1. An 261- 21
[REDACTED]
[REDACTED]**Stellungnahme zur Barrierefreiheit;
hier Beschluss der Bezirksvertretung zum Eingang Bildungszentrum Porz**

Stellungnahme zur Barrierefreiheit:

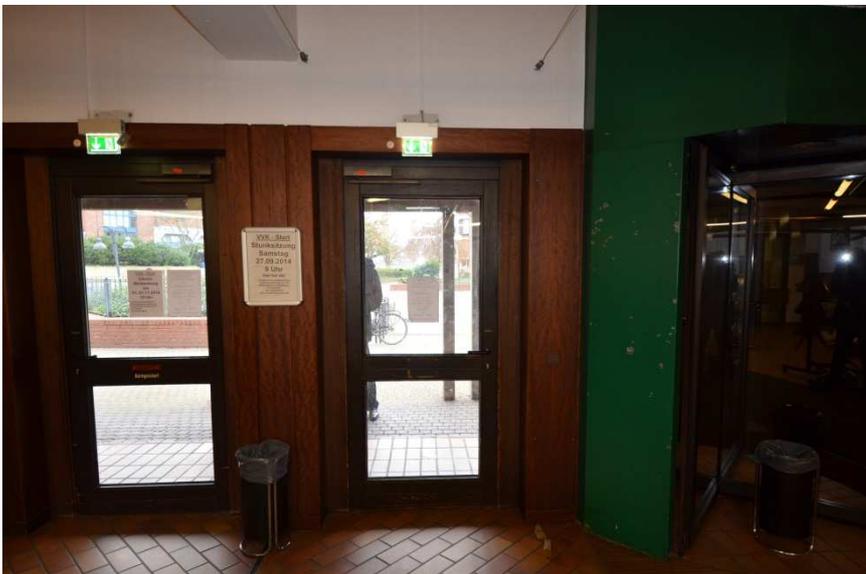
Das Bildungszentrum ist vom Vorplatz aus durch eine kompakte Drehtüranlage sowie durch 2 einflügelige Drehflügeltüren zugänglich. Die Drehtüranlage scheidet für eine barrierefreie Zugänglichkeit für motorisch eingeschränkte Nutzer wie auch für Sehbehinderte und Blinde aus.

Für die barrierefreie Nutzung sind deshalb nur die Drehflügeltüren zu berücksichtigen:

Innenansicht Außentür mit Türschließer mit Gleitschiene; Empfehlung seitlich angebrachter Türtaster für Automation

Werte erforderlich	Werte: ermittelt	Bewertung:
Erforderliche Breite im Lichten: 90 cm	ermittelte Breite im Lichten: 96 cm	Erfüllt, dies ist gegenüber dem erforderlichen Maß von 90 cm sehr großzügig.
Erforderliche Bewegungsfläche im Bereich der Tür: 150 cm x 150 cm, sowie 50 cm vom Bedienelement bis zur nächsten Wandcke:	Wegen der sehr großzügigen Überschreitung der erforderlichen Fläche von 150 cm x 150 cm wurde die Bewegungsfläche nicht ermittelt. 54 cm vom Bedienelement bis zur nächsten Wandcke:	Großzügig erfüllt

Die Bedienkraft ist mit dem vorhandenen Türschließer von GEZE mit Gleitschiene voraussichtlich barrierefrei, sofern der Türschließer auf die Türschließergröße 3 eingestellt ist. Eine niedrigere Einstellung der Türschließergröße auf 2 wäre zulässig, da keine Brandschutzanforderungen bezüglich erforderlicher Schließkräfte an die Tür gestellt werden und eine Türschließerkraft von 30 Nm nach DIN 1154 entsprechend unterschritten werden kann. Ob jedoch die Tür dann bei Windsogereignissen dicht schließt ist selbst bei der geschützten Lage unter dem Vordach nicht absolut sicherzustellen.

Der vorhandene Türknauf ist für eine barrierefreie Nutzung durch ein gut greifbares Bedienelement, beispielsweise durch einen vertikalen Stoßgriff zu ersetzen, dass eine Bedienung auf 85 cm Höhe ermöglicht, sofern keine Automatisierung erfolgt.

Im Bereich der Tür ist eine Schwelle von ca. 1 cm, dies gilt als barrierefrei. Im Bereich des Materialwechsels zwischen dem Betonpflasterbelag und den Fliesen hat sich durch eine Absenkung eine Schwelle von fast 2 cm ergeben. Dies gilt auch als barrierefrei, es wird jedoch empfohlen hier den Belag mit wenig Aufwand anzugleichen, da die Schwelle auch für Nichtbehinderte als Stolperfalle betrachtet werden muss.

Die barrierefreie Zugänglichkeit ist dennoch nicht gegeben, da die Tür über kein entsprechendes Bedienelement verfügt und ins Schloss fällt. Eine Automatisierung ist entsprechend der DIN zu bevorzugen, jedoch nicht zwingend erforderlich, sofern die Bedienerkräfte eingehalten werden können. Ich empfehle für Behinderte die Automatisierung über Taster. Radarmelder sind nicht zu empfehlen, sofern im Vorbereich häufig Gruppen verweilen, die eine ungewollte Öffnung der Türen verursachen könnten.

Aus diesem Grund empfiehlt es sich eine Automatisierung vorzunehmen.

Sofern eine Automatisierung angedacht ist, kann dies durch einen Radarmelder oder durch einen Bedientaster erfolgen. Dieser ist bei seitlicher Andienung min. 50 cm seitlich neben der Tür oder bei frontaler Andienung min. 250 cm vor der Tür anzuordnen. Dies könnte in einer Höhe von 85 cm seitlich auf der Betonstütze erfolgen. Da jedoch auch bei Regentagen Rollstuhlnutzer die Arkaden nutzen, wäre eine Montage auf der linken Wandscheibe neben der Tür sehr sinnvoll. Ein Radarmelder sollte nicht berücksichtigt werden, sofern der Aufenthalt von Gruppen im Eingangsbereich üblich ist. Dann würde die Tür häufig offen stehen.
